HOFOR A/S – Hørings svar til Hamletsgade - revideret lokalplanforslag

Københavns Kommune har igangsat høring af revideret lokalplanforslag af Hamletsgade. HOFOR fremsender hermed bemærkninger til forslaget. Der fremsendes én samlet kommentering for alle de forsyningsselskaber, der administreres af HOFOR A/S. Kommenteringen er udarbejdet på baggrund af udlagt høringsmateriale på kommunens hjemmeside blivhoert.dk pr. 18. september 2023.

Kort 1

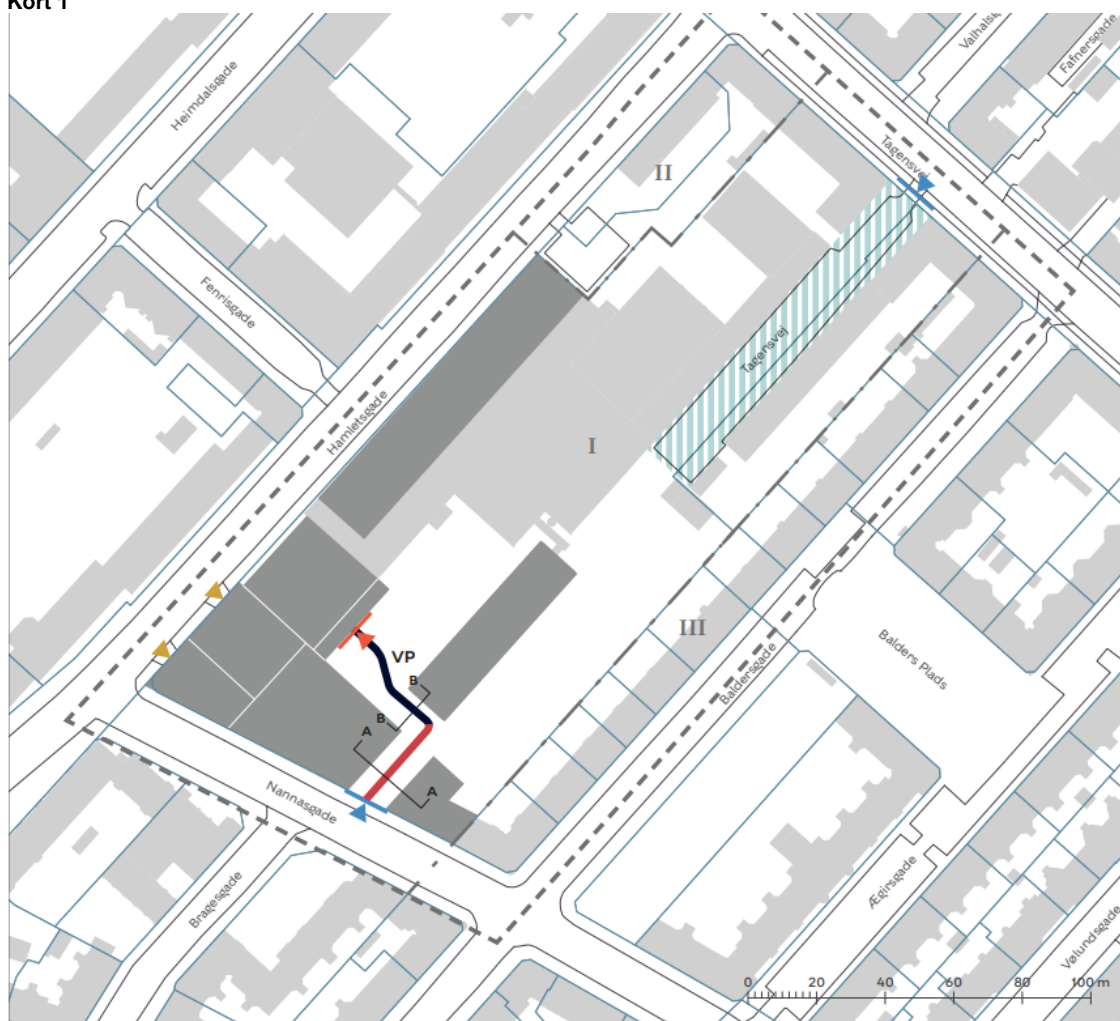
I lokalplanforslaget er vejarealet indenfor området, udpeget som et vejareal der kan nedlægges, jf. kort 1. HOFOR ønsker at gøre opmærksom på en fællesledning liggende i vejarealet og som bl.a. afvander vejarealet. Denne funktion skal fortsat kunne opretholdes, hvorfor der fortsat skal være adgang til fællesledningen i forbindelse med kommende drift og vedligehold. Eventuelle nye tilslutninger til ledningen skal aftales med HOFOR.

Det bemærkes yderligere, at der ikke må anlægges regnbede eller andre anlæg ovenpå ledningerne, som kan forhindre adgang til ledningerne, jf. kort 2. Såfremt planerne for arealet indebærer flytning af ledningen, er HOFORs udgangspunkt, at omkostningerne hertil ikke påhviler HOFOR under den antagelse, at evt. flytning skyldes kommende byudvikling og ikke vejformål.
